«ZXM-Zephyr 1024»

ревизия 00

Исправление ошибок в схеме и плате компьютера.

Местоположение микросхемы DD9, где будем делать порез.

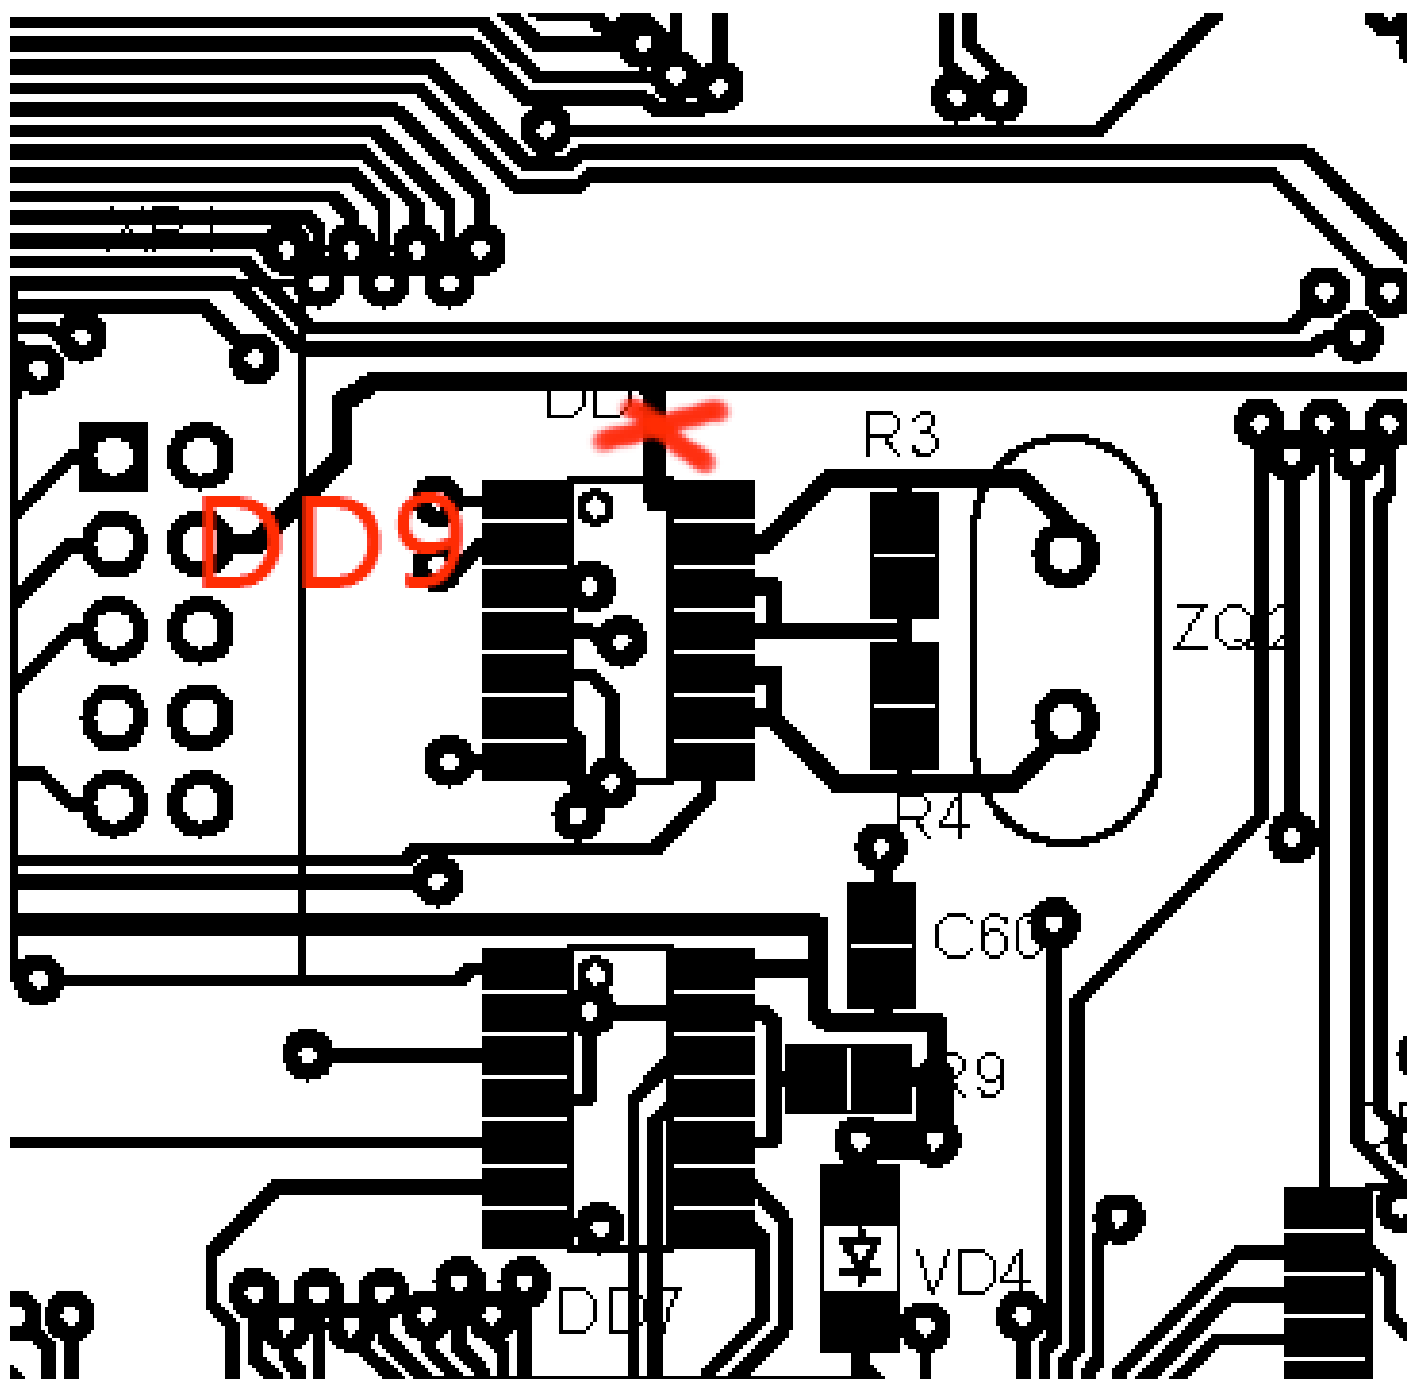
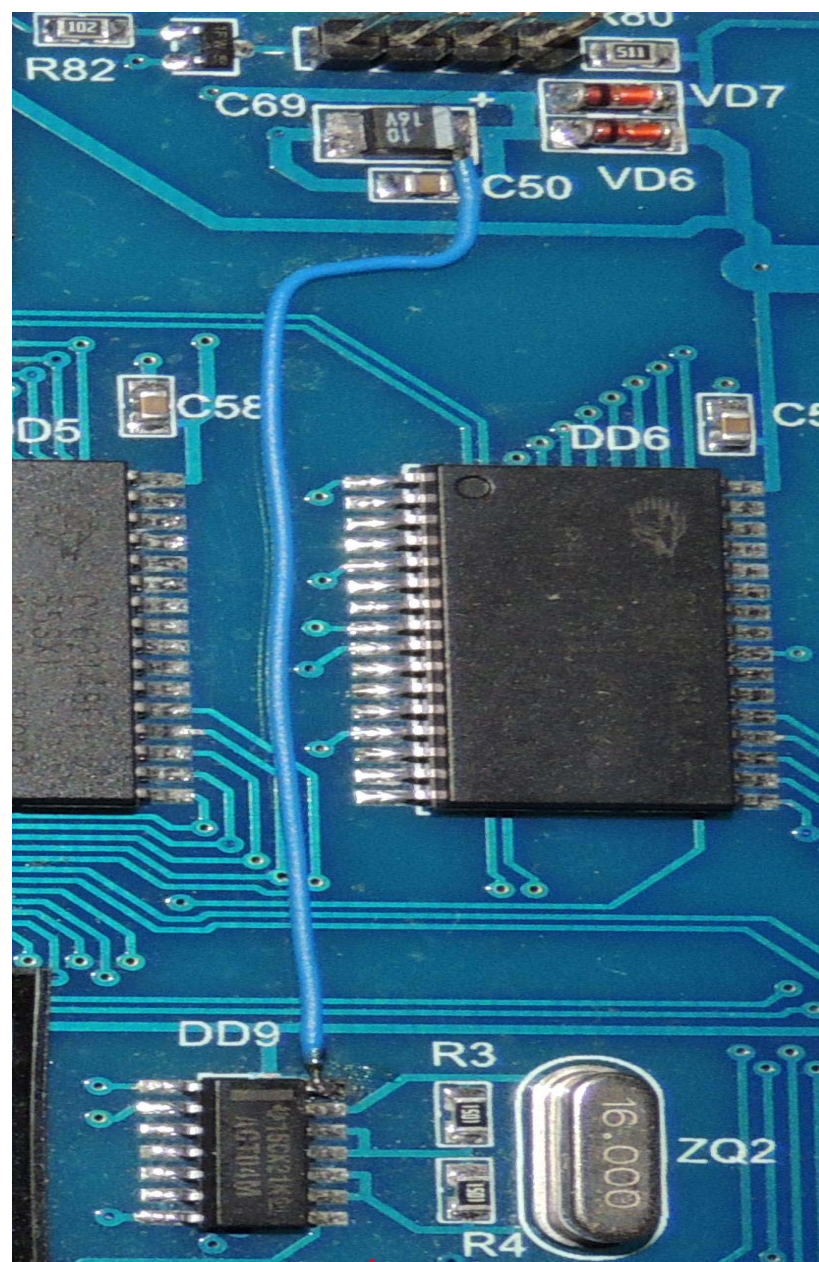
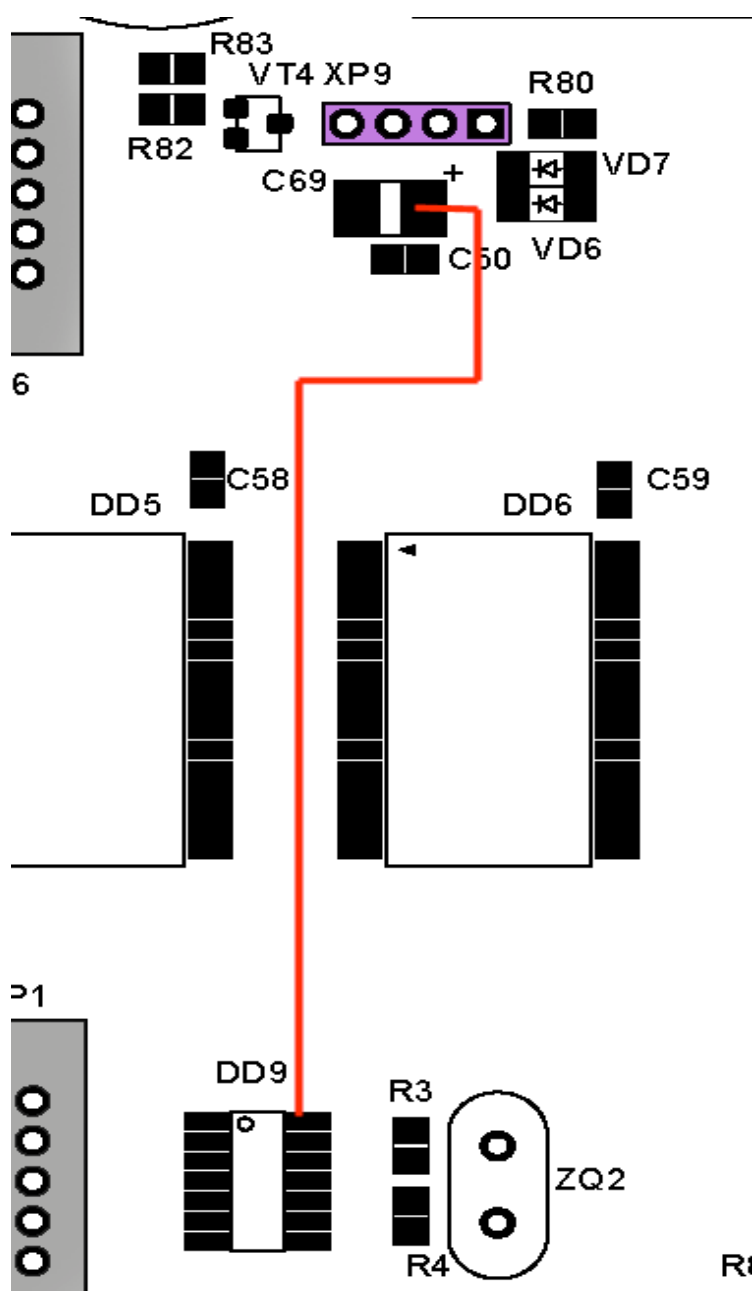
1. *Ошибка питания микросхемы DD9 в дежурном режиме* – Для обеспечения работы дежурного режима необходимо, чтобы микроконтроллер AT90USB1287(микросхема DD11) находился в рабочем режиме. Но этого не происходит из-за того, что на него в дежурном режиме не приходит опорная частота 16МГц, которая поступает с выхода 8 микросхемы DD9. Дело в том, что вывод 14 микросхемы DD9 подключен не к напряжению питания дежурного режима +5VSB, а к шине питания +5V, что соответствует рабочему режиму компьютера.

Для исправления этого недостатка необходимо подрезать дорожку питания, идущую к выводу 14 микросхемы DD9. Затем проводником соединить вывод 14 микросхемы DD9 с шиной питания +5VSB, например с положительным выводом конденсатора C69.

Местоположение микросхемы DA2, где будем делать порезы.

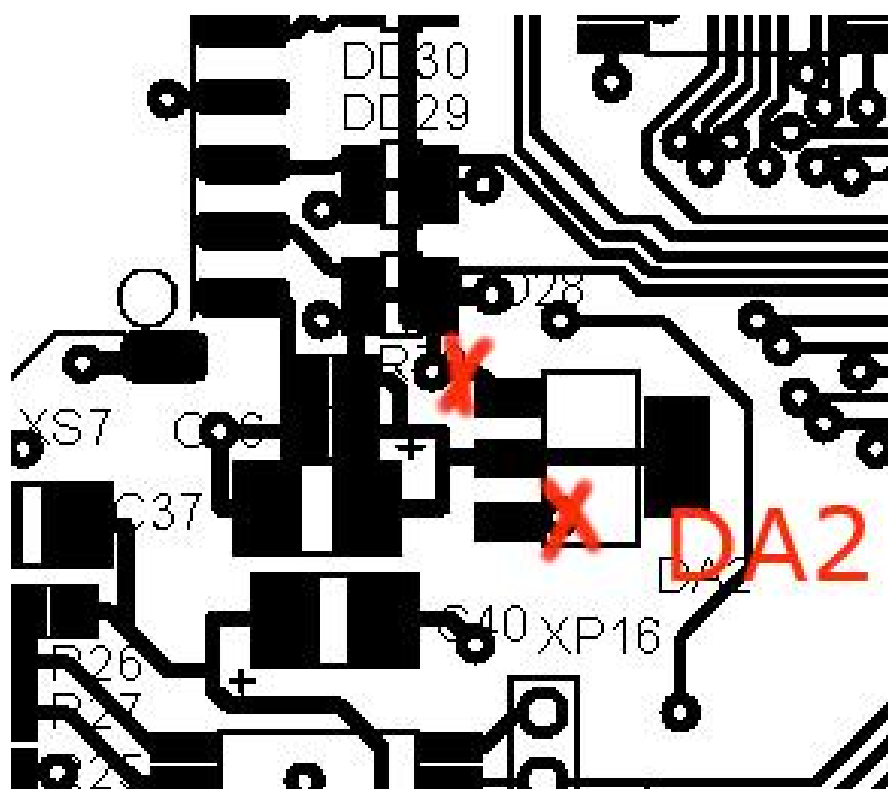
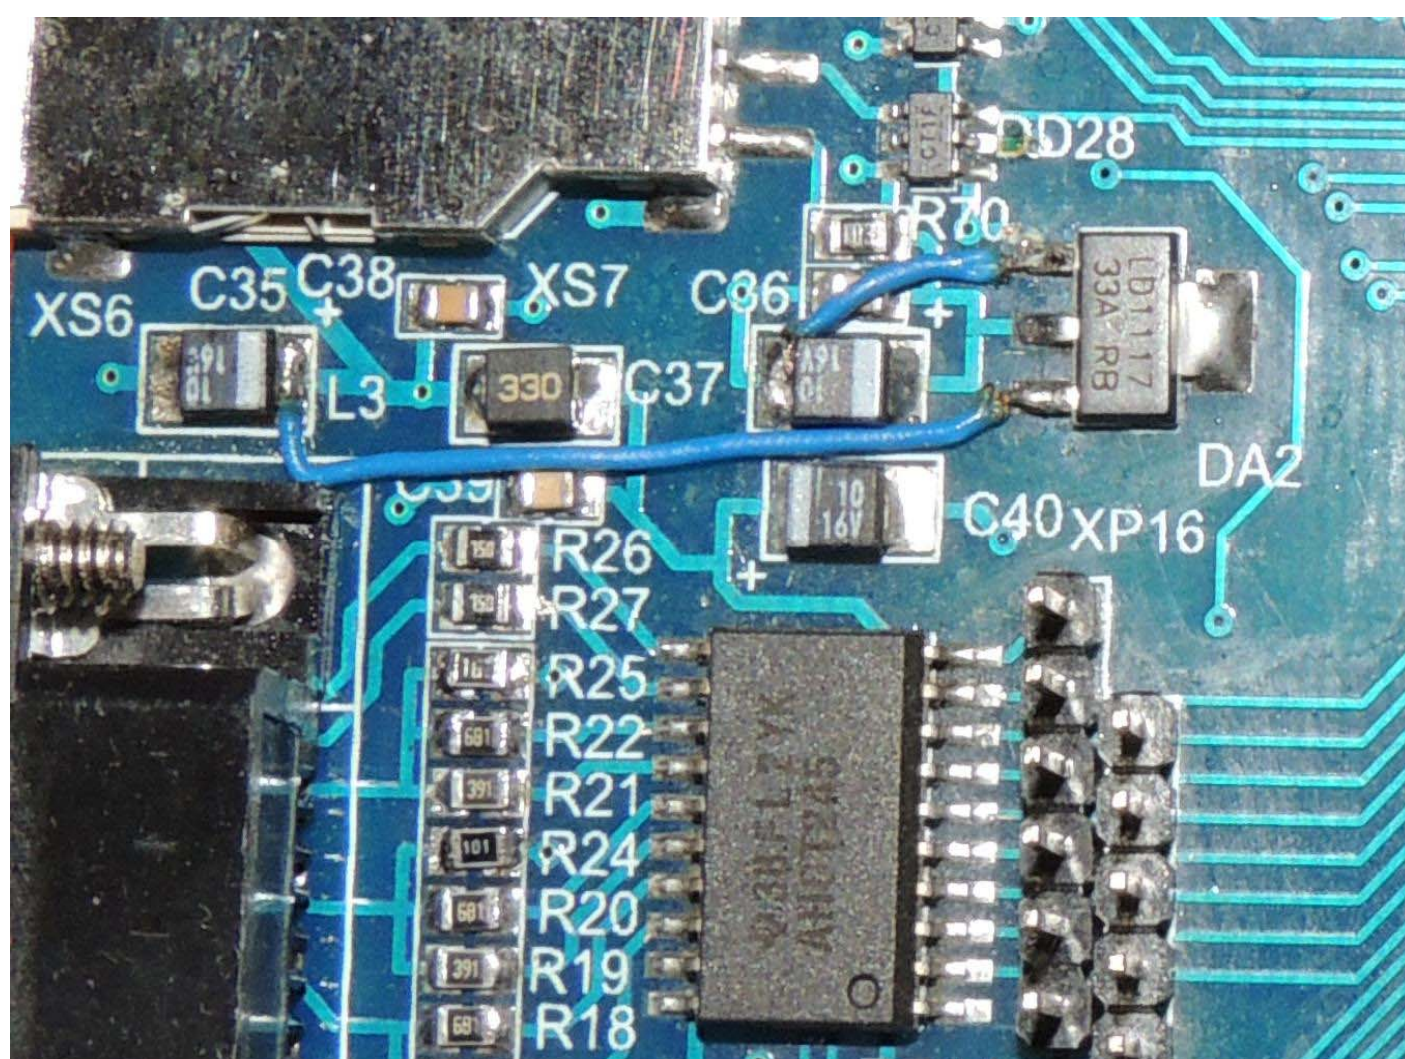
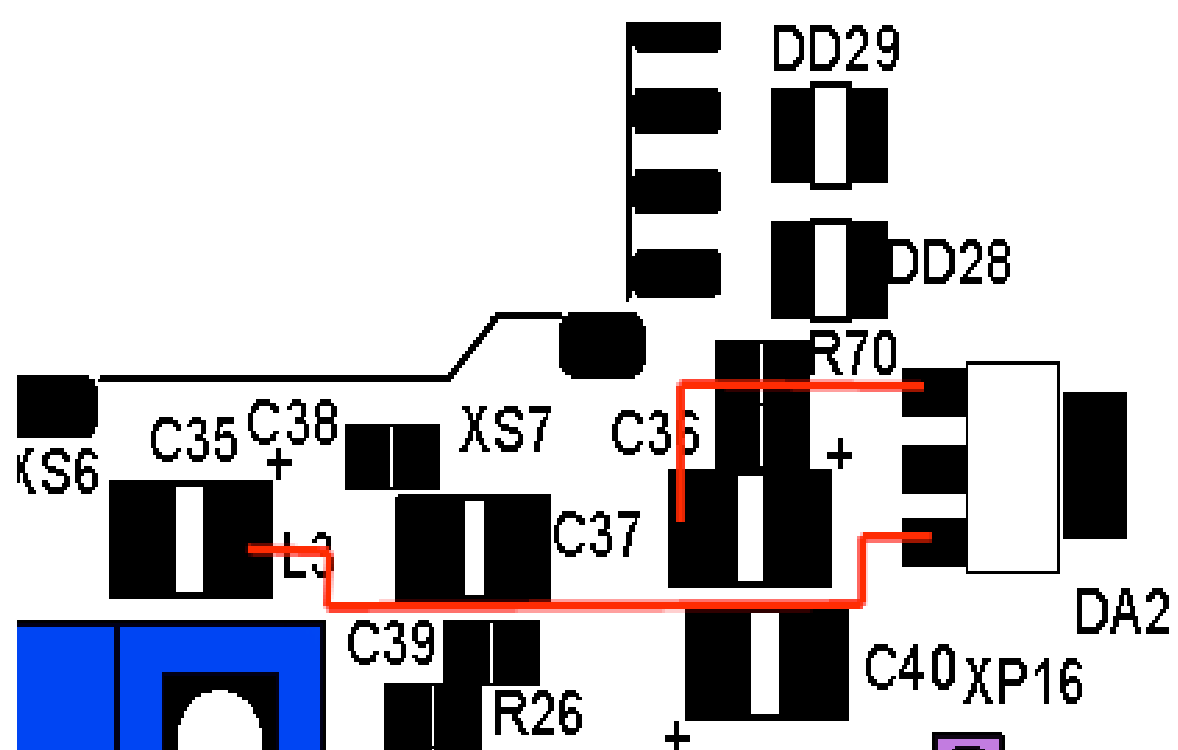
2. *Ошибка разводки стабилизатора питания DA2* – В процессе проектирования компьютера была допущена ошибка в разводке стабилизатора питания +3,3V (микросхема DA2). В результате чего были перепутаны местами выводы микросхемы, на которые подаются шины питания +5V и GND. Естественно стабилизатор работал в неправильном режиме.

Чтобы исправить эту ошибку необходимо отрезать от выводов микросхемы DA2 шины питания и соединить проводниками с соответствующие выводы и шины питания. Например шину +5V можно соединить с положительным выводом конденсатора C35, а шину GND соединить с отрицательным выводом конденсатора C37.

Обозначение сигналов в районе микросхемы DD2.

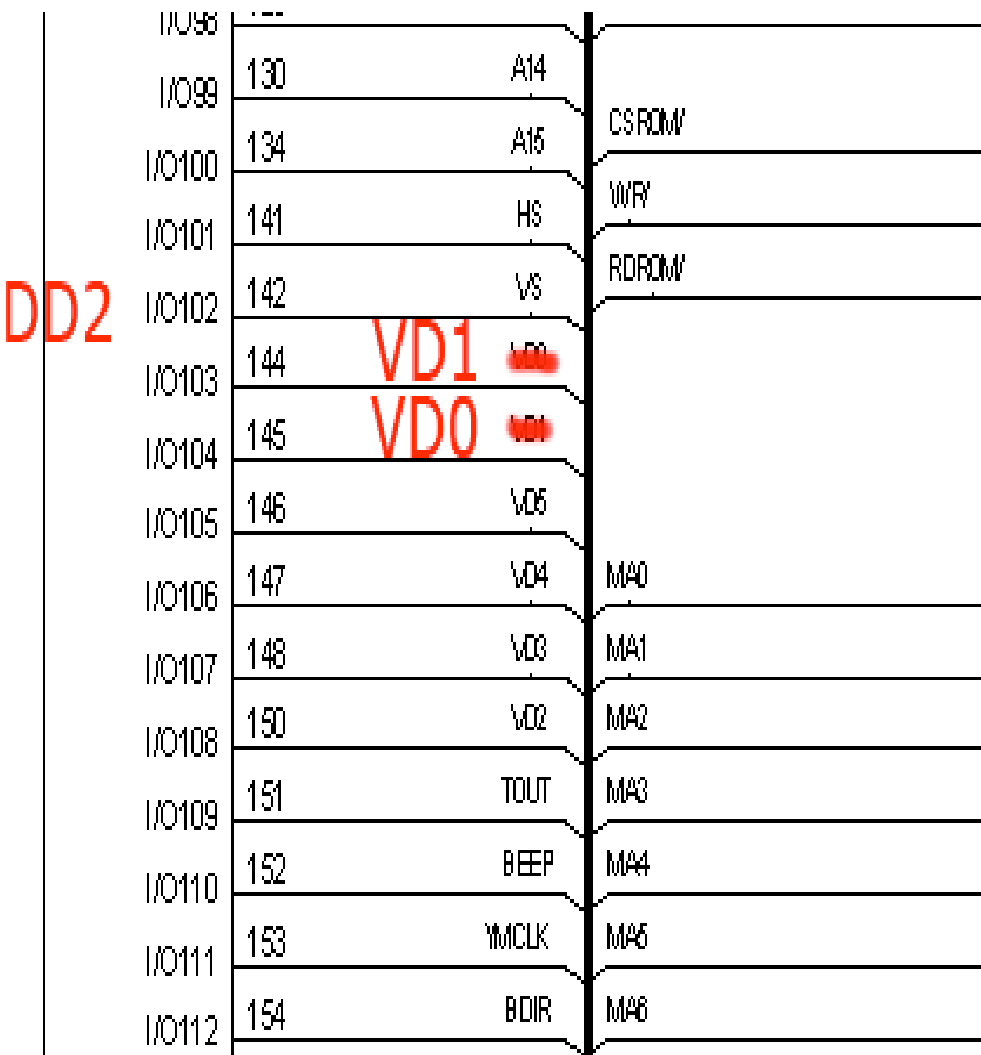
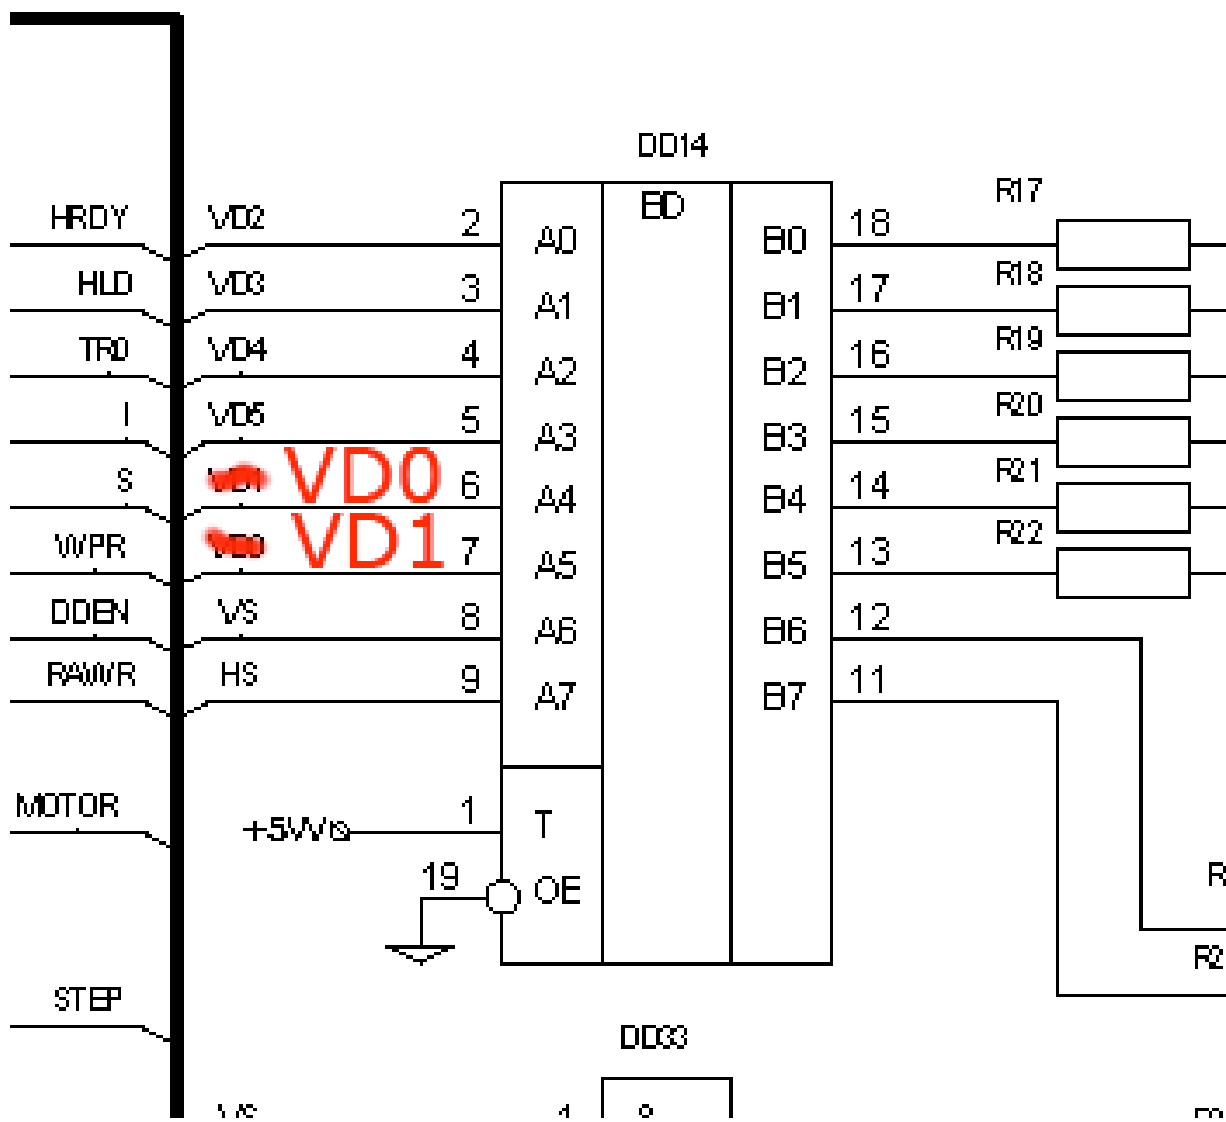
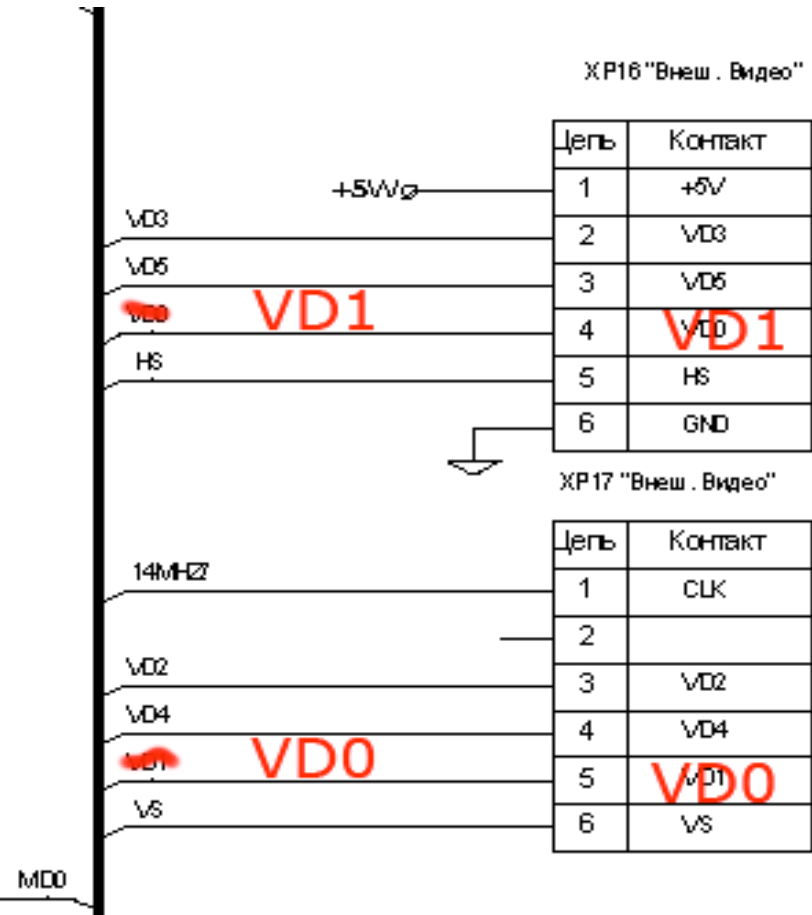
3. Ошибка обозначения сигналов видеоданных VD0 и VD1 – На схеме компьютера допущена ошибка в обозначении шин видеоданных VD0 и VD1. Данная ошибка несет только информативный смысл. Так как эти сигналы формируются в микросхеме DD2, то в этом случае позволяет обойтись без порезов и пайки.
